平成19年新潟県中越沖地震を踏まえた  
柏崎刈羽原子力発電所の基準地震動の策定について

平成20年9月5日  
東京電力株式会社

### 断層モデルによる地震動評価

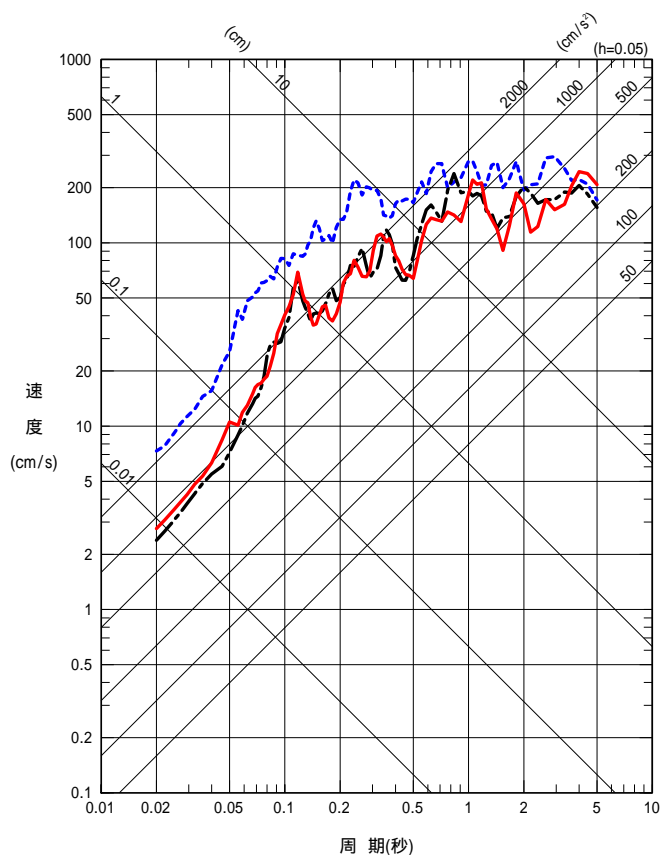
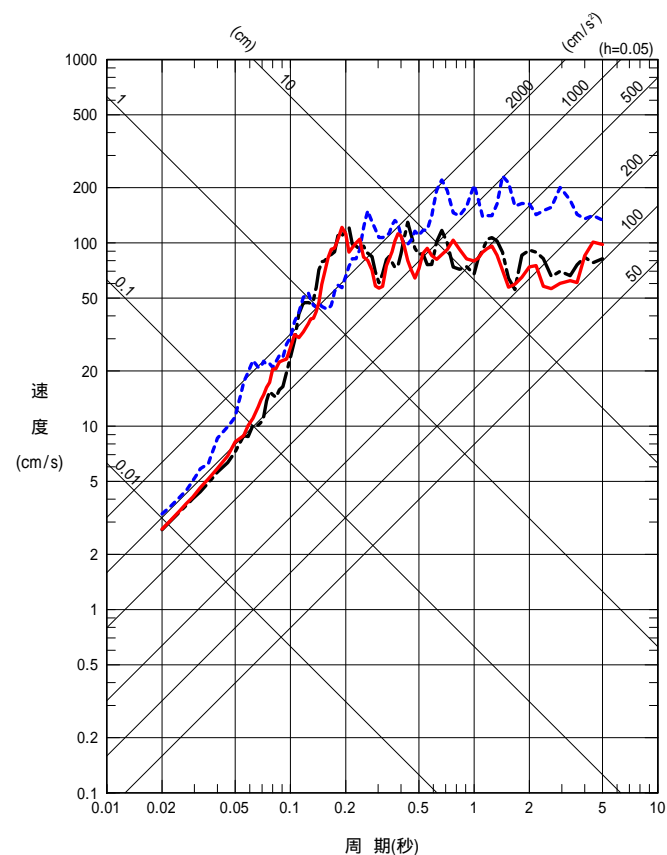
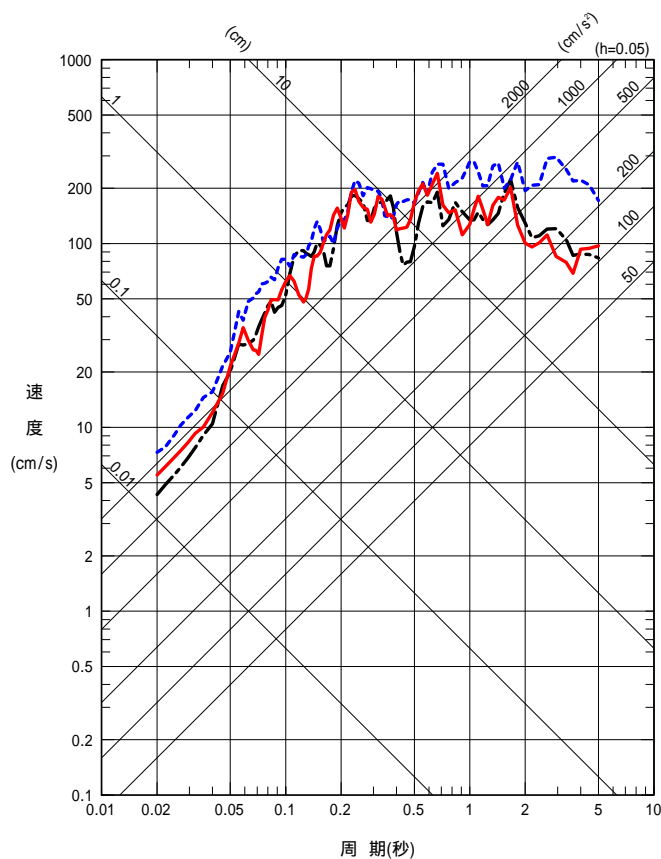
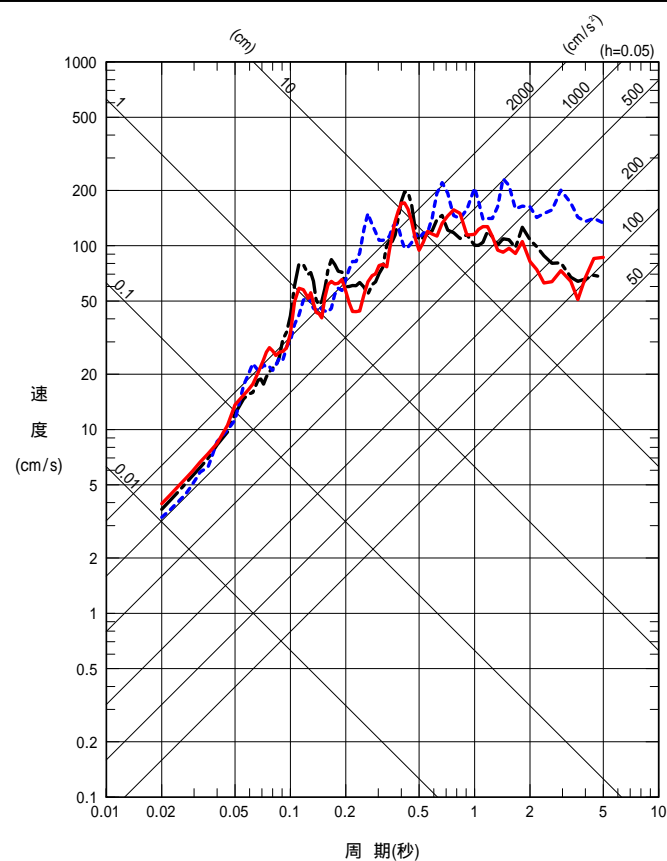
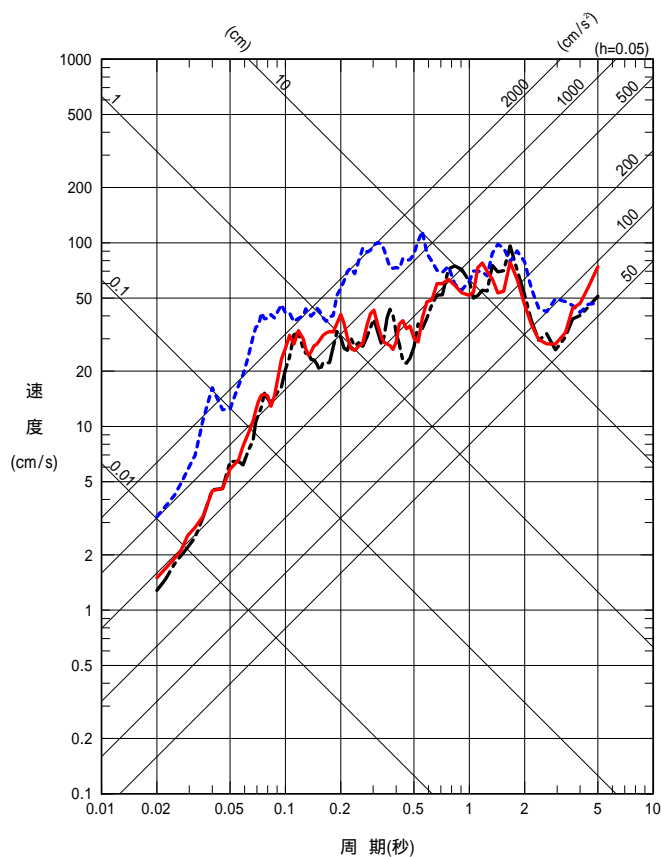
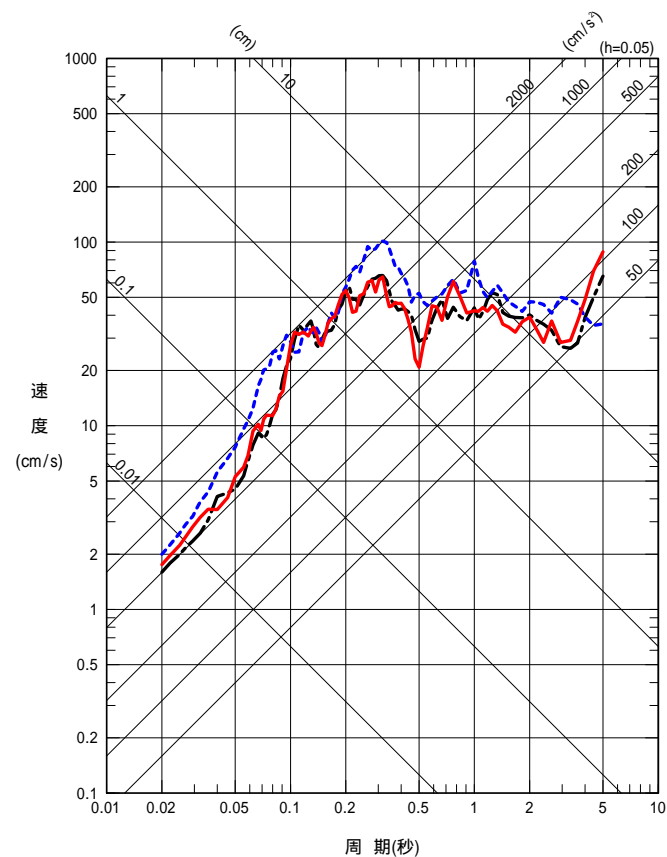
- 断層長さ34km（5/22報告時）
- 断層長さ36km（保安院合同WG審議反映）
- Noda et al.（2002）に基づく評価【参考】
